大飯発電所原子炉施設保安規定変更認可申請書
審査資料
(緊急時対策所の機能移行に伴う変更)

2020年1月14日

関西電力株式会社

(大飯発電所原子炉施設保安規定)
緊急時対策所の機能移行に伴う変更について

「緊急時対策所の居住性確保に関する対策」の変更

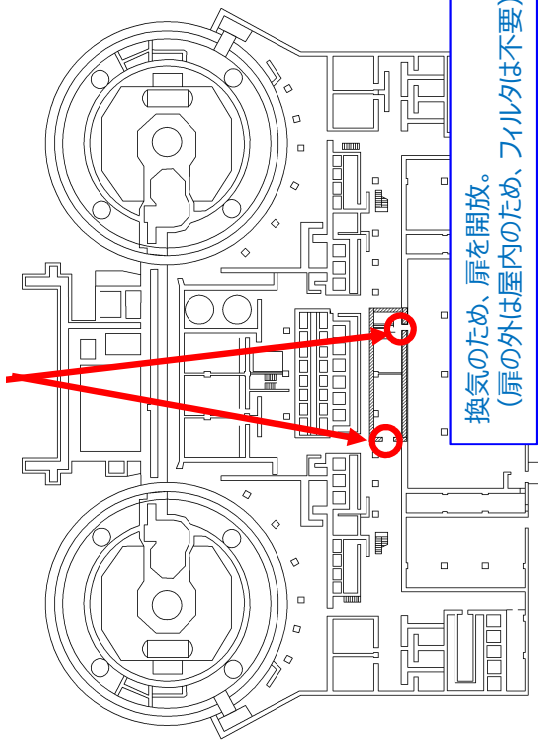
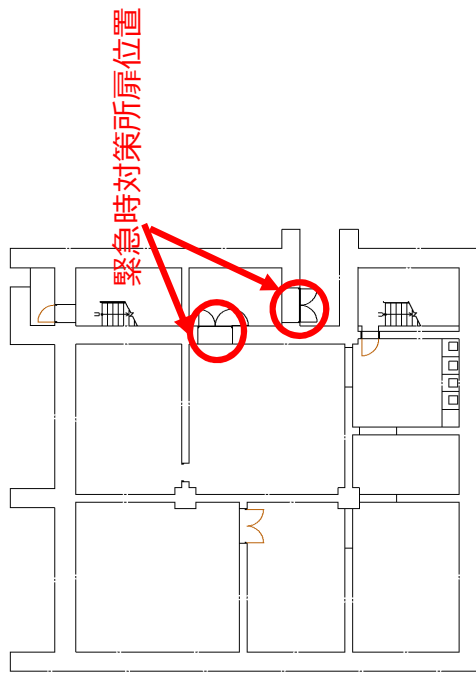
換気のため、扉を開放。
(扉の外は屋内のため、フィルタは不要)

換気のため、扉を開放。
(扉の外は屋外であるため、仮設フィルタを設置し火山灰流入を防ぐ)

- h. 緊急時対策所の居住性確保に関する対策
火山影響等発生時において、緊急時対策所入口扉を開放することにより緊急時対策所の居住性を確保する。
(a) 緊急時対策所の居住性確保
各課(室)長は、緊急時対策所入口扉の開放により居住性を確保し、降下火砕物の侵入を防止するため、入口扉(2箇所)に仮設フィルタを取り付ける。

第2図 緊急時対策所の居住性確保のための仮設フィルタ設置 タイムチャート

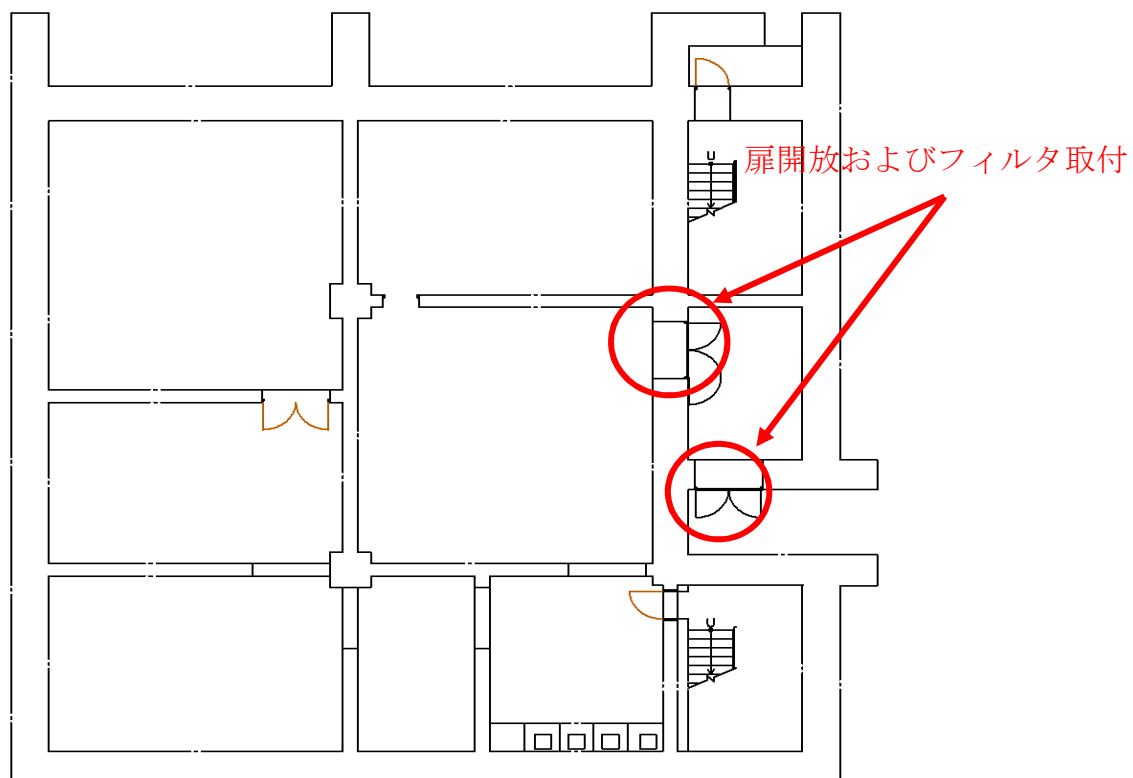
- ① 発電所対策本部長は、仮設フィルタの取り付けを指示する。
- ② 緊急安全対策要員は、緊急時対策所扉を開放する。
- ③ 緊急安全対策要員は、緊急時対策所扉（2箇所）に仮設フィルタを取り付ける。

(3) 項の対応は、緊急安全対策要員 **2**名により降灰開始（降灰予報（多量）から **50**分を想定）前に実施することが可能である。仮設フィルタ設置後に緊急安全対策要員は、緊急時対策所に設置されている酸素濃度計
